附錄 I 期初報告審查會議紀錄及 審查意見答覆說明

「高雄市污水下水道系統第四階段檢討規劃
委託技術服務案」期初報告審查會

「高雄市污水下水道系統第四階段檢討規劃」

審查意見答覆說明

◎ 擴建路抽水站

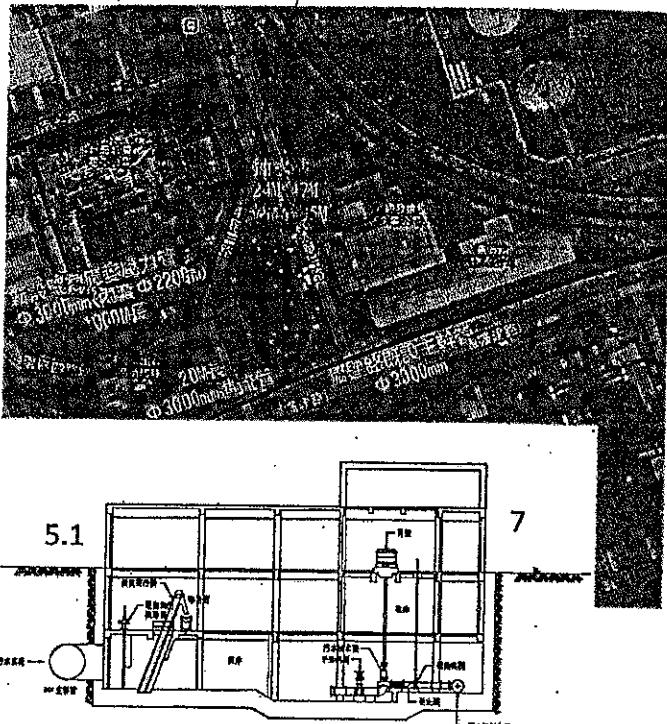
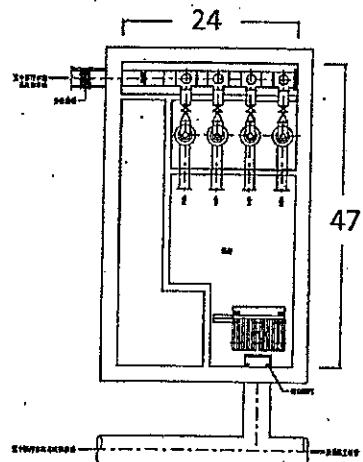
- 建議抽水站設於大華一路、環區一路及擴建路間綠地。
- 站體高度約為5.1米~7米，由於發電機房設置於2F，該部份高度達7米。

●方案一：設置於55號碼頭D02人孔旁

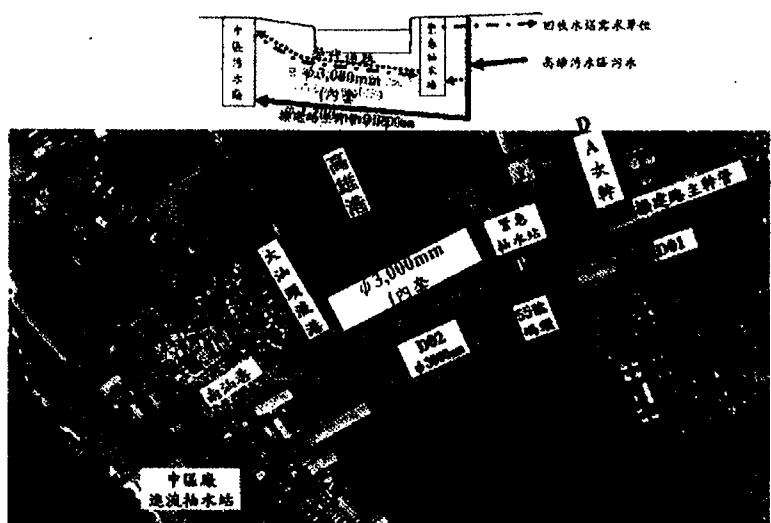
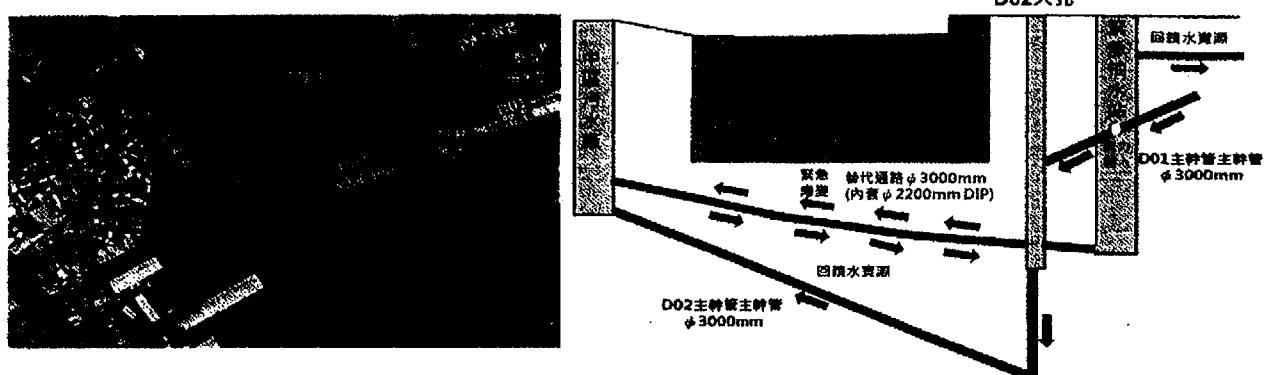
■設置1座緊急抽水站、埋設管徑 $\phi 3,000\text{mm}$ (管內包覆內徑 $\phi 2,200\text{mm}$ DIP壓力管)長度約810m、增設連接擴建路主幹管人孔至抽水站重力管線管徑 $\phi 3,000\text{mm}$ ，長度約5m。

■經與台灣港務公司高雄港務分公司會勘協調結果，認為地下抽水站之操作機房將影響55號碼頭作業，不同意市府於該處施作，故本方案建議直接予以排除，不予採行。

方案三：設置於經濟部加工出口區範圍環區一路、
環區四路及擴建路間之用地

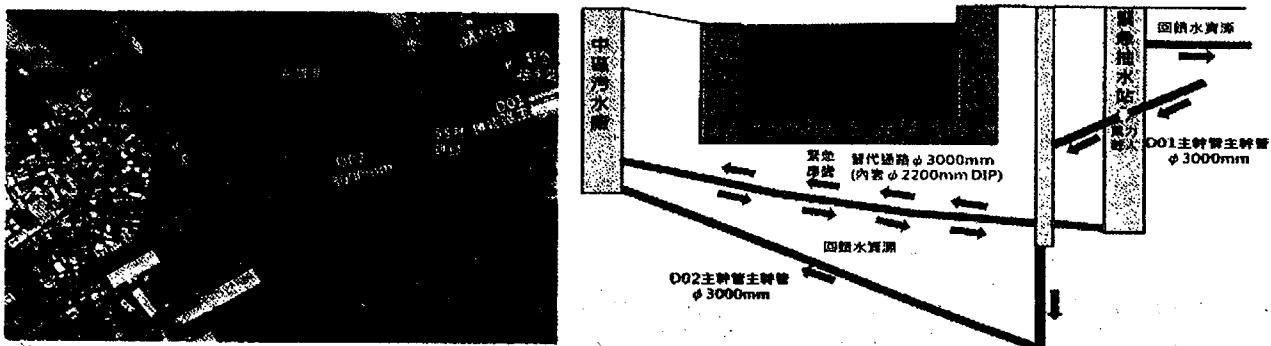
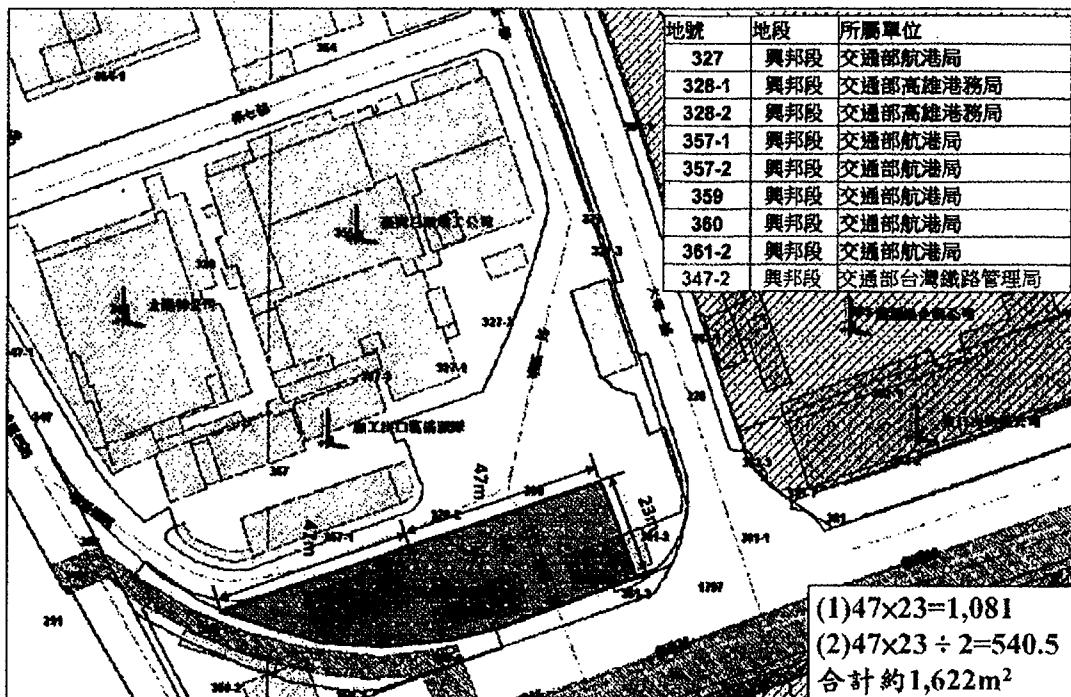
- 用地目前除綠地外尚有消防隊建築物，建築物未來可予以拆除，另需占用該用地東側目前環區一路道路及設施之面積。
- 本方案亦需於55號碼頭東側之D01管線增設重力管線連接擴建路主幹管人孔至抽水站，同時亦需增設重力管線將加工區(DA)次幹管人孔連接至抽水站，以因應擴建路主幹管(過港段)下游管段損壞時，仍可由緊急替代管線輸送DA集污區產生之污水。
- 惟經濟部加工出口區擬規劃辦理環區一路截彎取直及相關景觀工程，故本方案需配合環區一路截彎取直工程之內容與期程辦理。

- 經評估上述方案建議以方案三將緊急抽水站設置於經濟部加工出口區範圍環區一路、環區四路及擴建路間之用地為優選方案，惟包括用地取得(用地面積需求19m×42m)仍待確認，用地經查屬國有財產署所有，管理機關為交通部航港局，目前位於經濟部加工出口區範圍，該範圍已由航港局以契約委託經濟部加工出口區管理處高雄分處管理，依高雄市水利局102年9月4日高市水污一字第10235625200號函「高雄市擴建路污水主幹管(過港段)替代管線方案」抽水站土地第二次會議會議記錄，目前經濟部加工出口區管理處高雄分處仍建議朝另覓他處地點設置抽水站辦理。
- 惟依本評估上述評估說明內容，均係以合理客觀並考量主、客觀限制條件，同時因應實際需求所作出之評估結果。其中方案二及方案三均與經濟部加工出口區所提環區一路截彎取直及相關景觀工程之規劃內容息息相關，故前述規劃期程及內容仍需請環區一路截彎取直規劃案規劃單位提出相關確切內容供參，同時由市府依本評估結果，充分與各單位進行溝通協商，確認用地可順利取得後，接續進行後續相關建設作業。
